東海低レベル放射性廃棄物埋設事業所 第二種廃棄物埋設施設の位置、構造及び設備の 基準に関する規則への適合性について

浸透流解析

2023年 5月19日

審査会合における指摘事項

第2図 変更前後の解析モデル比較

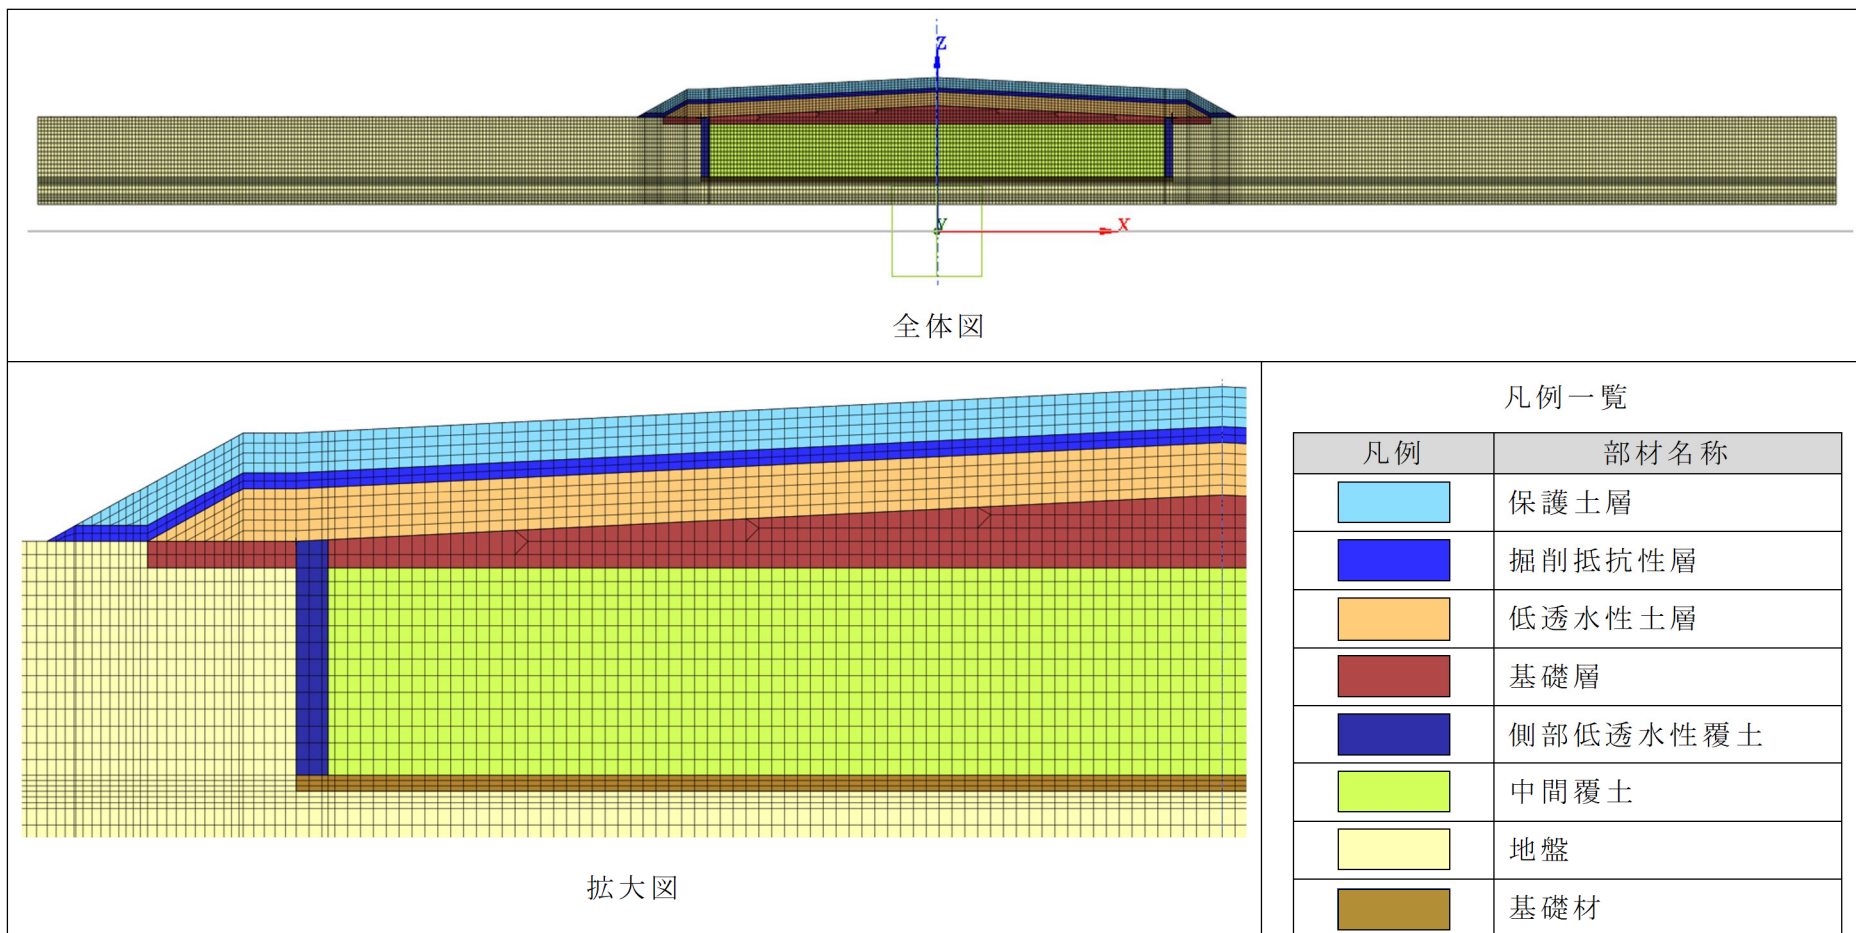
- ✓ 過去資料では、埋設施設の構造を踏まえ、保護工(じゃかご等)を反映した解析モデルとしていたが、審査等での指摘を踏まえ解析モデルから保護工(じゃかご等)を除外した(第2図参照)。
- ✓ 境界条件のうち、上面境界について、覆土領域と地盤領域で同一の設定値を用いていたが、それぞれの設定値を分けて設定することに変更した。
- ✓ 覆土領域の設定値については、地質環境等の状態設定で設定した1,000年後の温暖期継続ケースにおける降水量の30%に変更した(第1表参照)。
- ✓ 解析物性値のうち、掘削抵抗性層、低透水性土層及び側部低透水性覆土の飽和透水係数の設定を変更した。掘削抵抗性層は、実施した透水試験の結果を基に設定することに変更し、低透水性土層及び側部低透水性覆土は、廃棄物埋設地の状態設定を踏まえた設定に変更した(第2表参照)。

第10図 解析結果の比較(流線図)

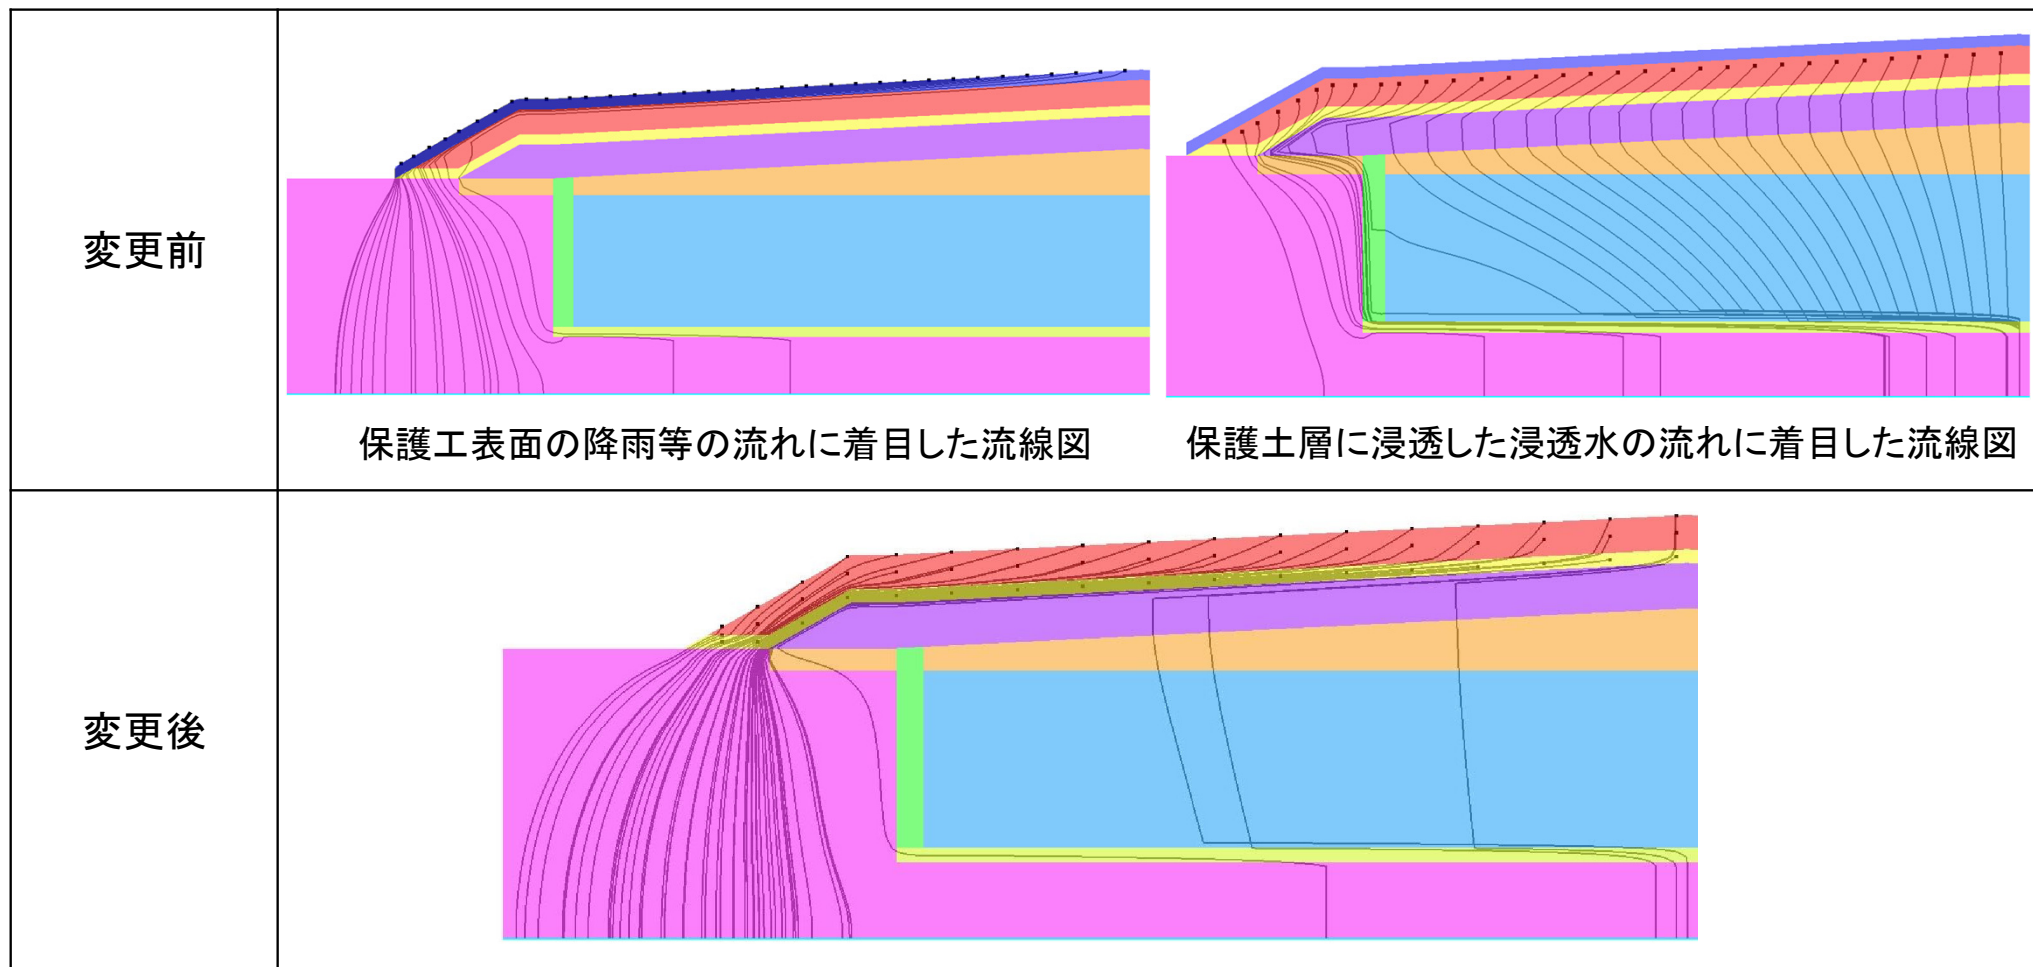
No.	審査日	資料指摘箇所	指摘事項	指摘事項 対応箇所	回答内容
1	2022/11/14	資料2-2 添2- 28, 29	流線図を描いているが、理解しがたい流れになっているため、解析の方法及び妥当性判断を説明すること。	資料3-2	浸透流解析における入力条件及び解析モデルの見直しを行い、再度解析を行いました。

- ✓ 第6図から第10図及び第6表に、過去資料の解析結果との比較を示す。
- ✓ 過去資料では、降雨条件として、地質環境等の状態設定で設定した1,000年後の温暖期継続ケースにおける降水量である2,080 mm/yから地質環境等の状態設定で設定した1,000年後の温暖期ケースにおける蒸発散量と表面流出量を除いたかん養量をモデルの上面境界として設定したうえで、さらに保護工(じゃかご等)で大部分が流れ出る結果となっており、保護土層より下への浸透水は極少量となる結果であった。
- ✓ 最新の解析結果では、保護工(じゃかご等)を解析モデルから除外し、降雨条件として地質環境等の状態設定で設定した1,000年後の温暖期継続ケースにおける降水量である2,080 mm/yから、文献を基に表面流出量を70%と設定し、降水量の30%のかん養量をモデルの上面境界として設定した。そのため、降水量の30%が保護土層に流入することとなり、過去資料の解析結果よりも多くの水が保護土層及び掘削抵抗性層に浸透する結果となっている。
- ✓ 流線図を比較すると、過去資料では、保護工(じゃかご等)で廃棄物埋設地の外側に流れ、保護土層に浸透した浸透水は埋設トレンチ内に鉛直に浸透する流線となっているのに対し、最新の解析結果では、掘削抵抗性層を選択的に流れ、低透水性土層を鉛直に浸透する流線は少なくなる結果となっている。
- ✓ 過去資料では、保護土層及び掘削抵抗性層への浸透水が極少量に抑えられていることから、保護土層及び掘削抵抗性層において浸透水は廃棄物埋設地の外側に流れ出ず、低透水性土層に到達した浸透水は、低透水性土層を鉛直に浸透する結果になっていたと考えられる。一方で、最新の解析結果では、保護土層及び掘削抵抗性層への浸透水量が増え、かつ、掘削抵抗性層の飽和透水係数の設定値を変更したことで、掘削抵抗性層を選択的に流れる結果になったと考えられる。
